Sammelschienen		3116-U2-GHV04-F08		= 3116-U2-GHV04 + 3116-U2-GHV04-F08	
Änderung	Datum	Name					Blatt 42 Blatt 288

SIVACON S8; 8Q1 Fachausbau LS160AC20	3116-U2-GHV04-F08	= 3116-U2-GHV04 + 3116-U2-GHV04-F08.8Q1	Blatt 46 Blatt 288
Änderung	Datum	Name

SIVACON S8; 8Q3 Fachausbau LS160AC20	3116-U2-GHV04-F08	= 3116-U2-GHV04 + 3116-U2-GHV04-F08.8Q3	
Änderung	Datum	Name					Blatt 48 Blatt 288

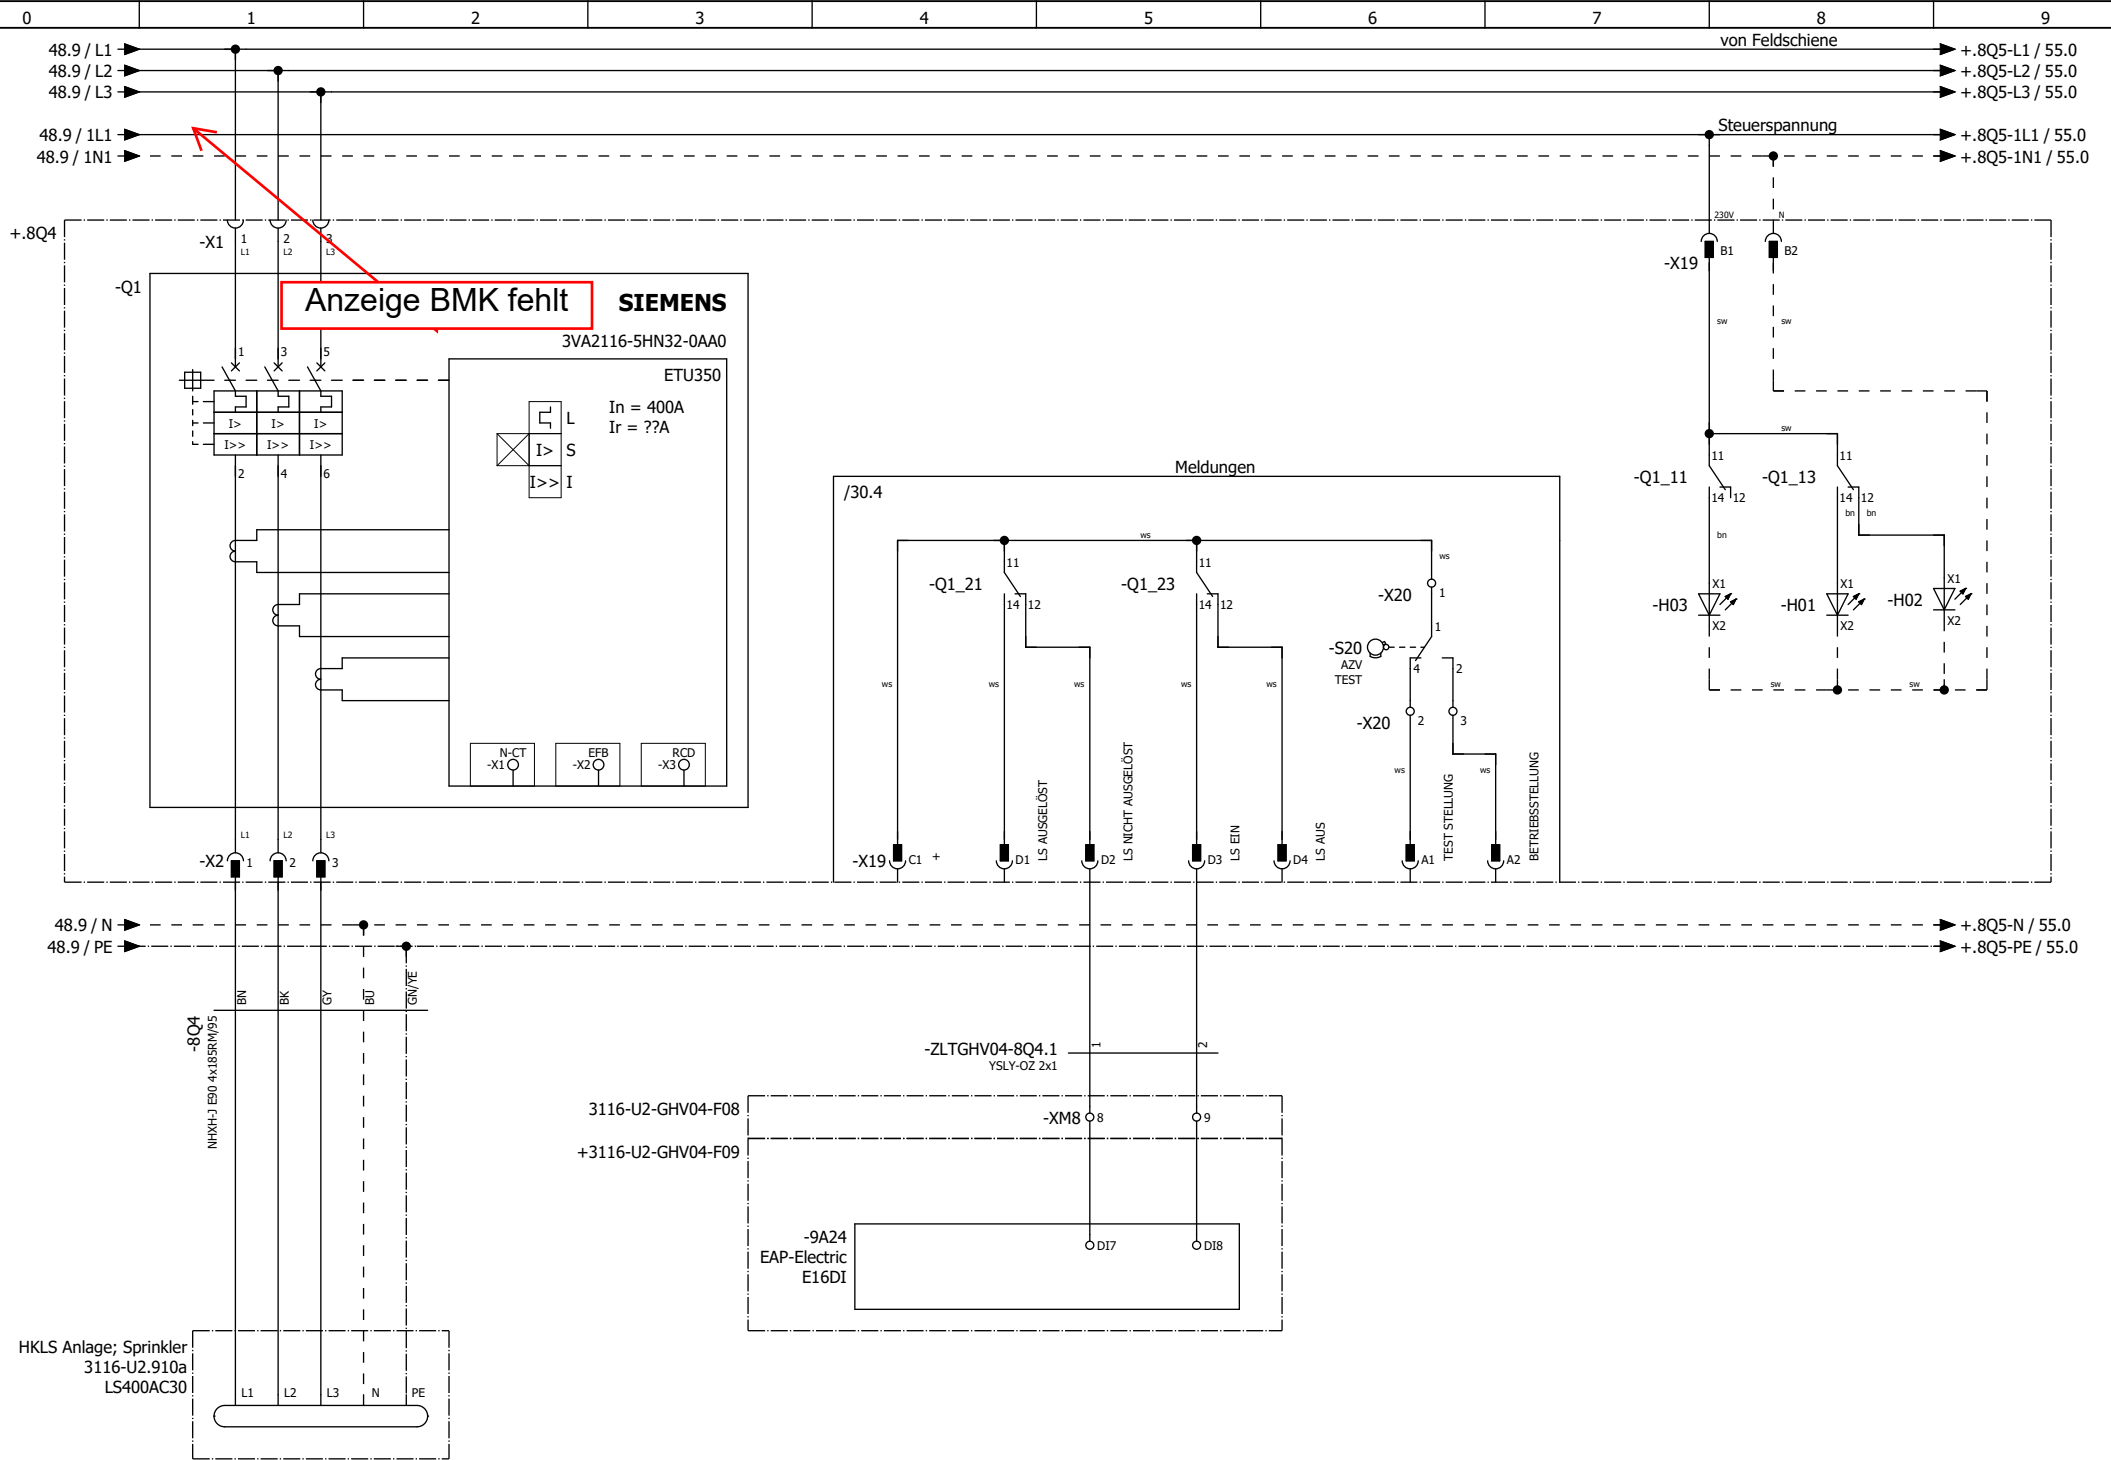
Anzeige BMK fehlt
